PROPOSTA DE RESOLUÇÃO

IDENTIFICAÇÃO DA PROPOSTA		
ID da proposta	Processo	Atividade / Procedimento
PR/2025/35659	47293/2025	Proposta à Câmara Municipal
Unidade Administrativa		
DU - DAT [SAIDAS]		
Propósito		
Órgãos Colegiais \ Deliberação Câmara Municipal		
Órgão/Cargo que resolve		
Câmara Municipal de Braga

LOCAL DA OBRA: LUGAR DA IGREJA, UNIÃO DE FREGUESIAS DE REAL, DUME E SEMELHE

ASSUNTO: LICENCIAMENTO DE OBRAS DE EDIFICAÇÃO - ARQUITETURA

Figura 2 - Extrato Planta de Classificação e Qualificação de Solo retirada do Geo Portal WebSIG e Imagem aérea retirada do Google Maps

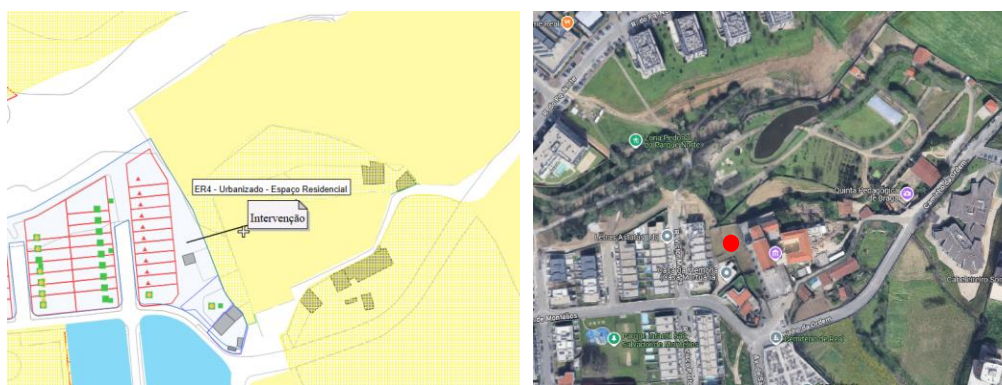
- 5.1.1. A operação urbanística propõe uma obra de edificação em área classificada, na Planta de Classificação e Qualificação do Solo do Plano Diretor Municipal (PDM), como – **UI1- Urbanizável** - segundo o artigo 35º do RPDM em vigor e **ER4 – Urbanizado – Espaço Residencial** segundo o artigo 66º do RPDM em vigor.
- 5.1.2. A pretensão encontra-se abrangida pela **UOPG 6 – Parque e Área de Expansão de Real – Dume**.
- 5.1.3. De acordo com a Planta de Condicionantes, a pretensão encontra-se em **Zona Especial de Proteção – Património Classificado e Área de Sensibilidade Arqueológica – Villae / Vicus Romano Indeterminado**.

Figura 2 - Extrato Planta de Classificação e Qualificação de Solo retirada do Geo Portal WebSIG e Imagem aérea retirada do Google Maps

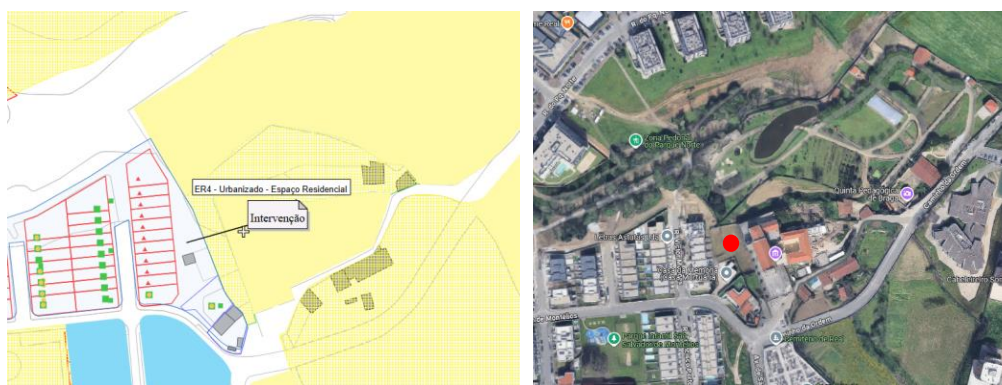
- 5.1.1. A operação urbanística propõe uma obra de edificação em área classificada, na Planta de Classificação e Qualificação do Solo do Plano Diretor Municipal (PDM), como – **UI1- Urbanizável** - segundo o artigo 35º do RPDM em vigor e **ER4 – Urbanizado – Espaço Residencial** segundo o artigo 66º do RPDM em vigor.
- 5.1.2. A pretensão encontra-se abrangida pela **UOPG 6 – Parque e Área de Expansão de Real – Dume**.
- 5.1.3. De acordo com a Planta de Condicionantes, a pretensão encontra-se em **Zona Especial de Proteção – Património Classificado e Área de Sensibilidade Arqueológica – Villae / Vicus Romano Indeterminado**.
